ATL
Ens d'Abastament
d'Aigua Ter-Llobregat

ADDENDA AL CONTRACTE PER A L'EXECUCIÓ DE LES OBRES DE "RENOVACIÓ DELS PUNTS DE LLIURAMENT DE CERVELLÓ I LA PALMA DE CERVELLÓ, FASE 1 - CANONADES" (ID Pla 1.1.19)

- 1 NOVA IMPLANTACIÓ DEL DIPÒSIT DE CERVELLÓ-CAN NICASI**
- 2 ESQUEMA HIDRÀULIC DEL RAMAL CERVELLÓ-VALLIRANA**

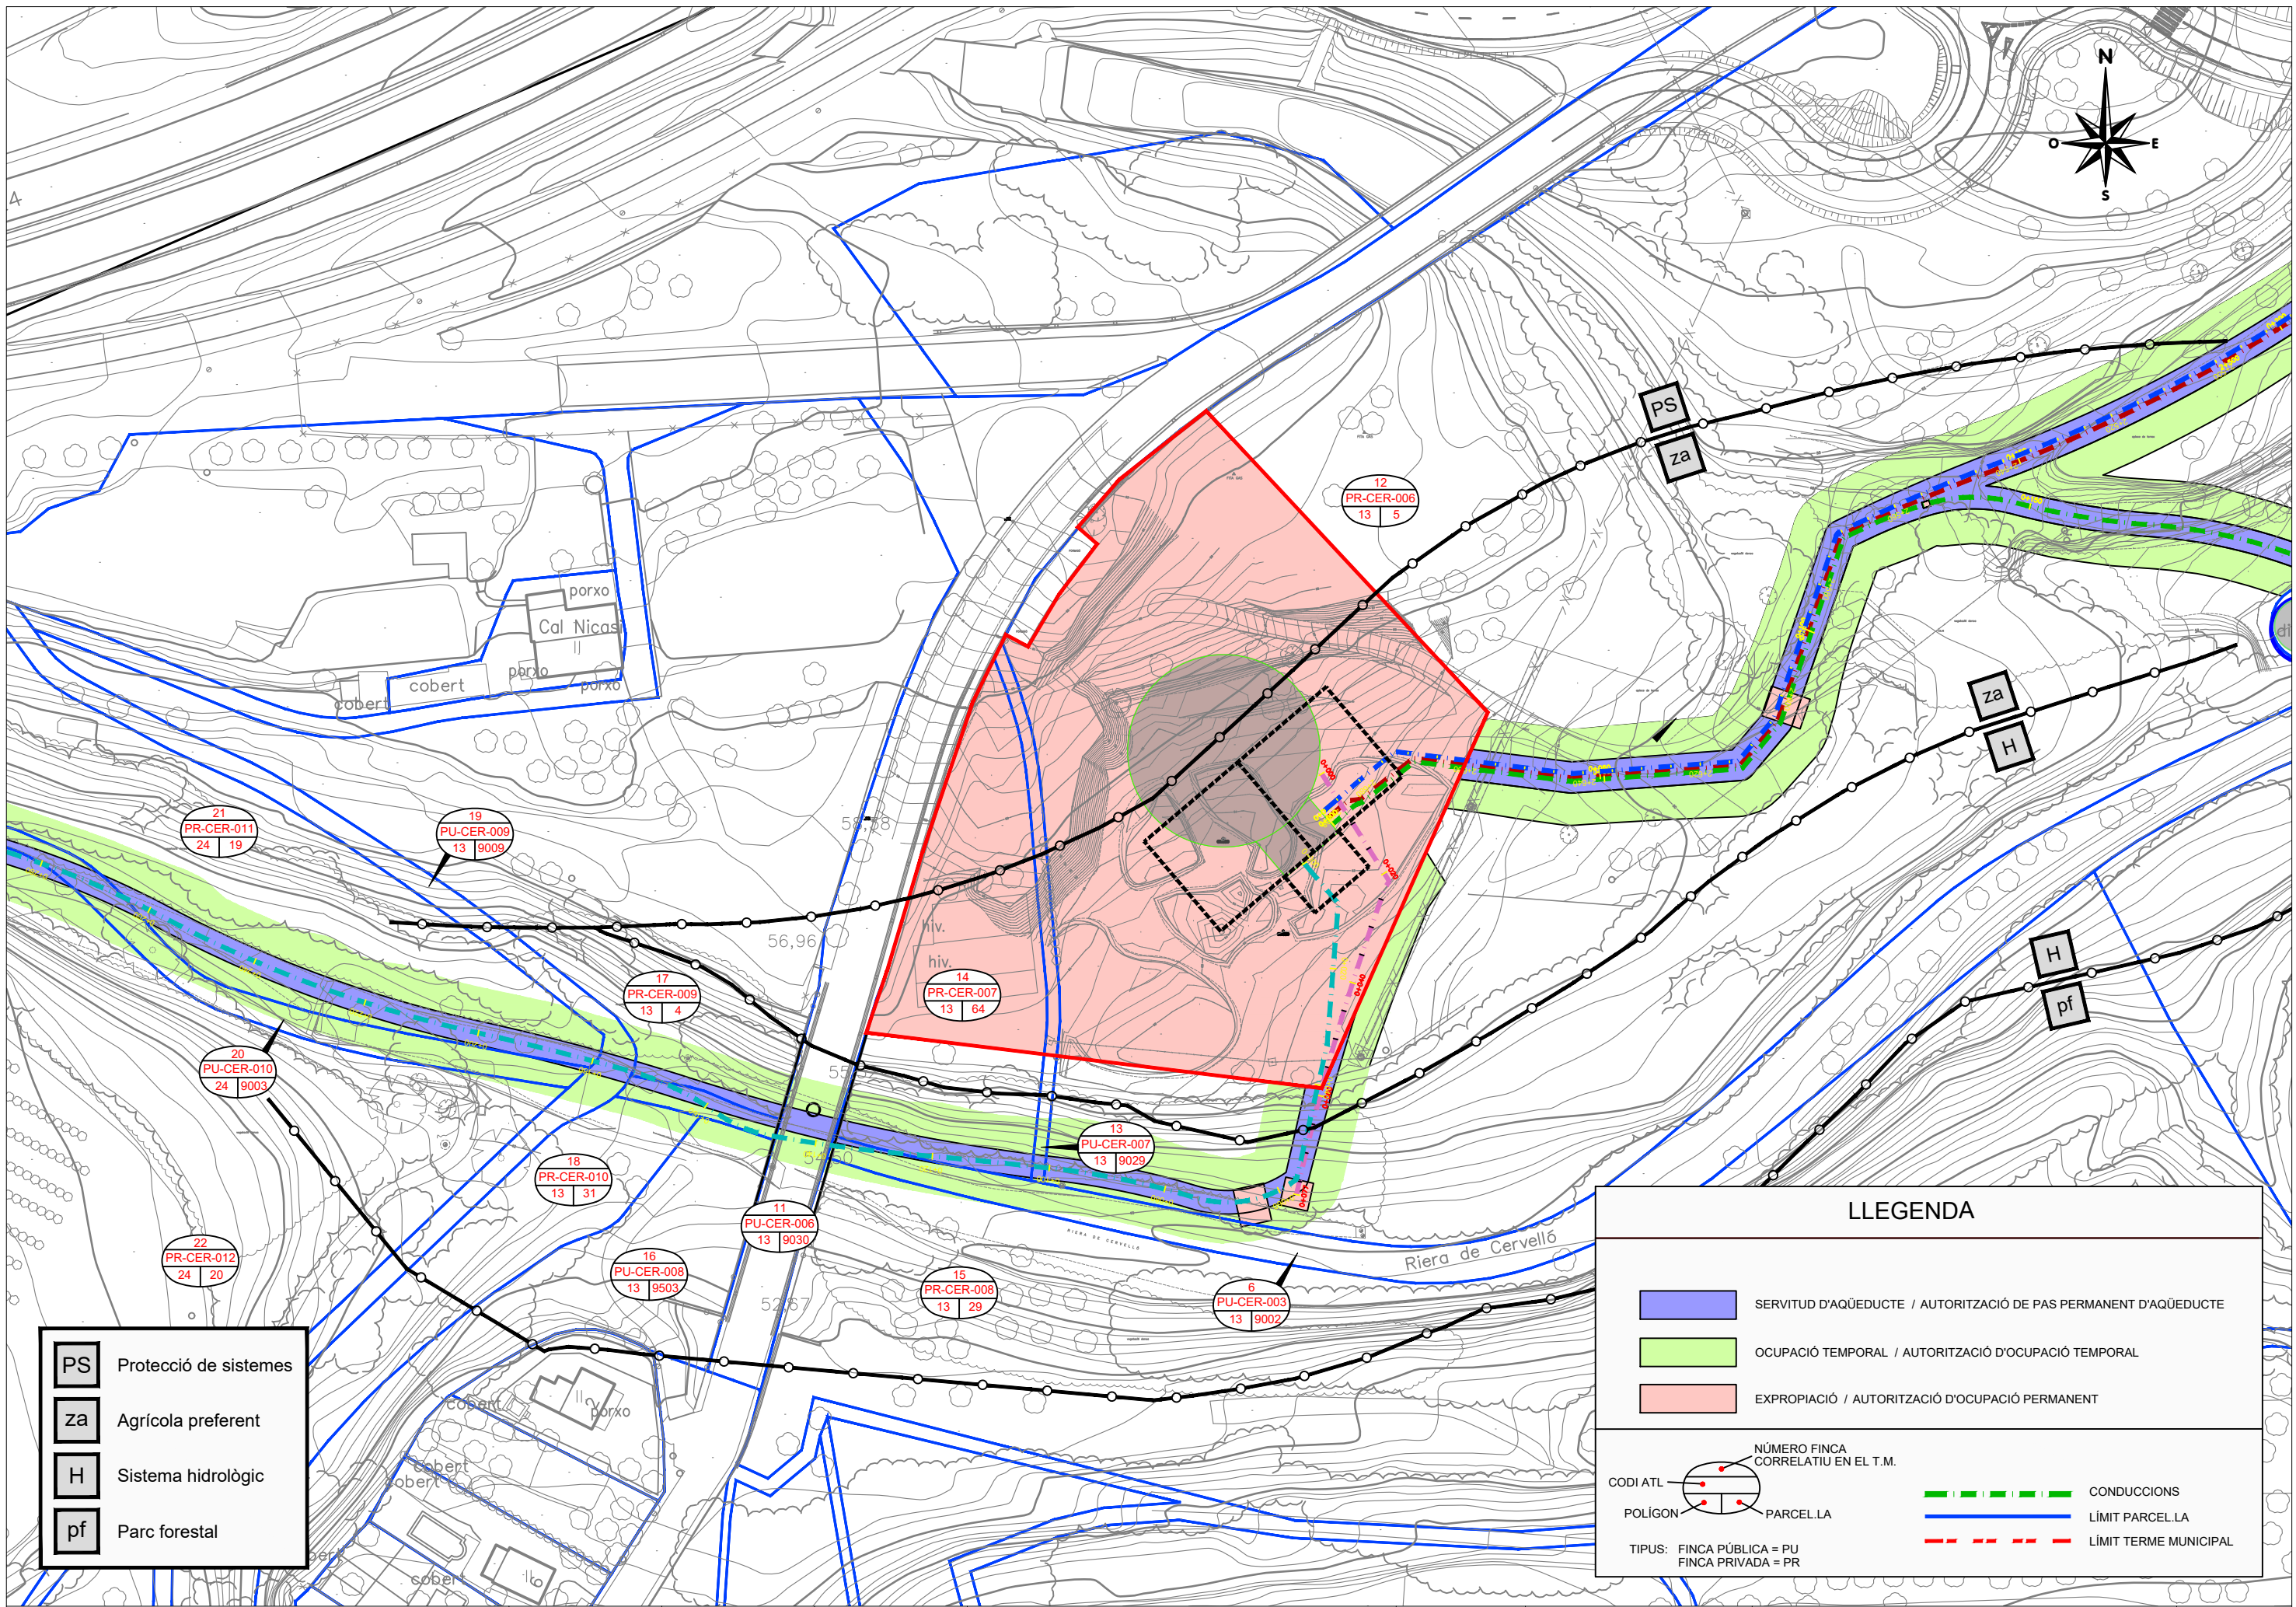
Tenint en compte tant el retard que això suposaria per a l'inici de les obres, com les necessitats de l'abastament a Cervelló, a la Palma de Cervelló i també a Vallirana (futura connexió a la xarxa d'ATL), esdevé necessari traslladar el dipòsit per tal de no afectar la zona de protecció de sistema viari. Això es portarà a terme modificant únicament la part del projecte corresponent al dipòsit. No obstant això, no cal modificar l'annex d'expropiacions, atès que variant la tipologia estructural és possible reubicar el dipòsit dins de la mateixa finca de propietat municipal prevista originalment. (V. Apèndix 1, fig. 1).

El capítol relatiu a la caseta de vàlvules es manté, encara que es preveu modificar parcialment la geometria de l'edifici i sobretot la ubicació (es traslladarà aproximadament uns 25 m cap al sud).

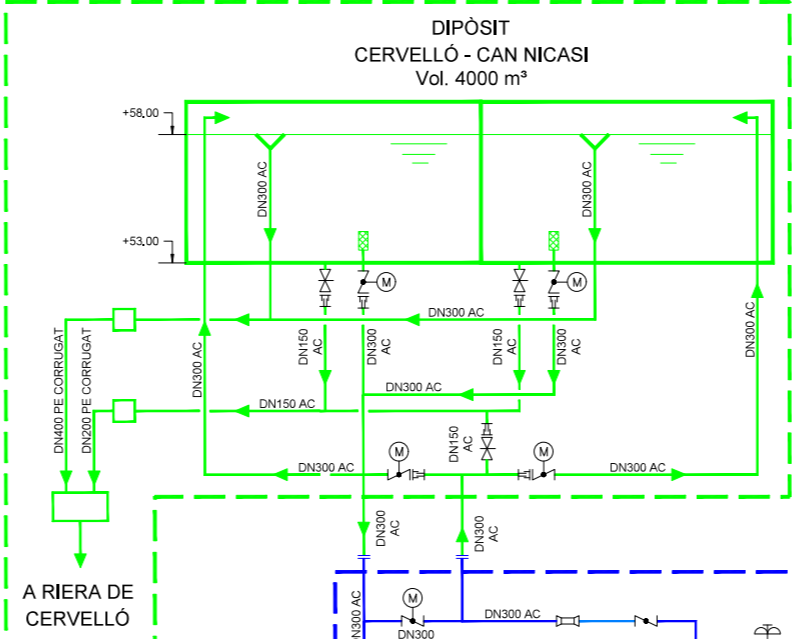
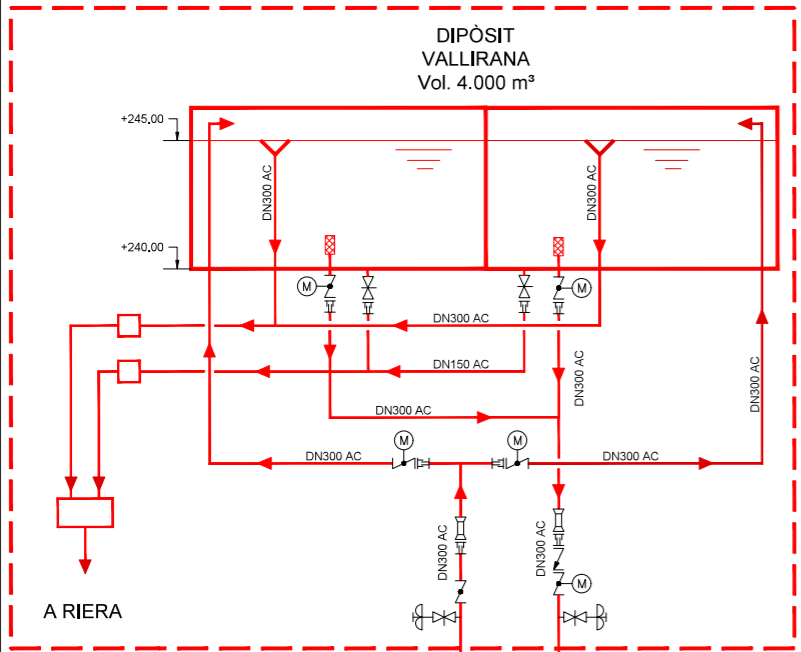
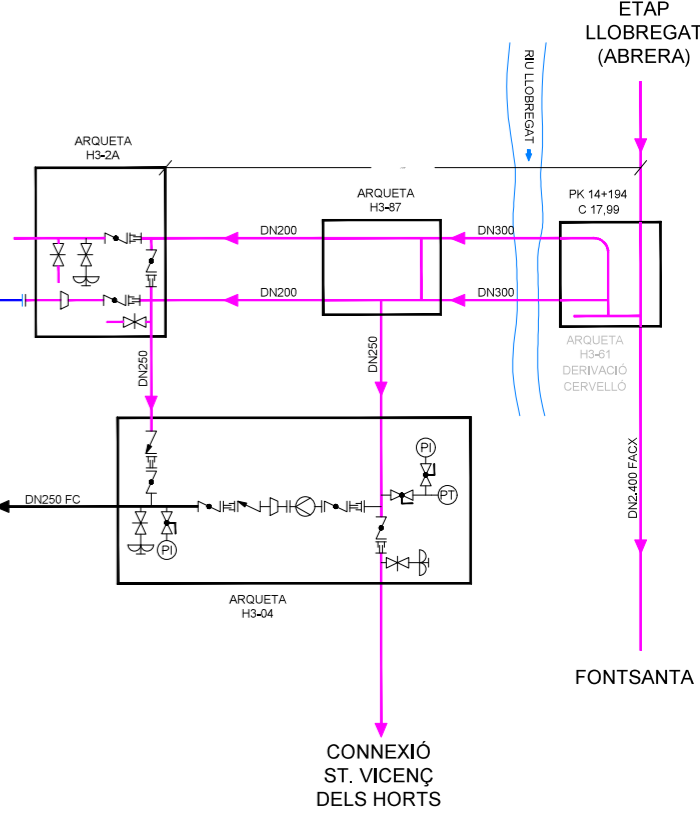
L'estat actual d'emergència per sequera afecta particularment al municipi de Vallirana, que únicament disposa de recursos propis subterranis. Per això finalment ATL decideix executar les obres del Ramal de Cervelló i la Palma de Cervelló en dues fases:

- Fase 1 – Canonades, incloent-hi els següents elements:
 - Canonada principal, fosa dúctil DN400, L=2.688 m
 - Caseta de vàlvules (by-pass del futur dipòsit de Can Nicasi, connexions amb els tres ramals dels dipòsits municipals, connexió amb la futura EB de Vallirana). Inclou instal·lacions elèctriques, automatització i control.
 - Canonada Can Guitart (xarxa Cervelló), polietilè DN315, L=528 m
 - Canonada Planeta Blau (xarxa Cervelló), polietilè DN200, L=905 m
 - Canonada Granja Garcia (xarxa la Palma de Cervelló), polietilè DN200, L=204 m
- Fase 2 – Dipòsit de Cervelló-Can Nicasi (4.000 m³)

L'execució de les obres de la Fase 1 és precisament l'objecte de la present licitació. (V. Apèndix 1, fig. 2).
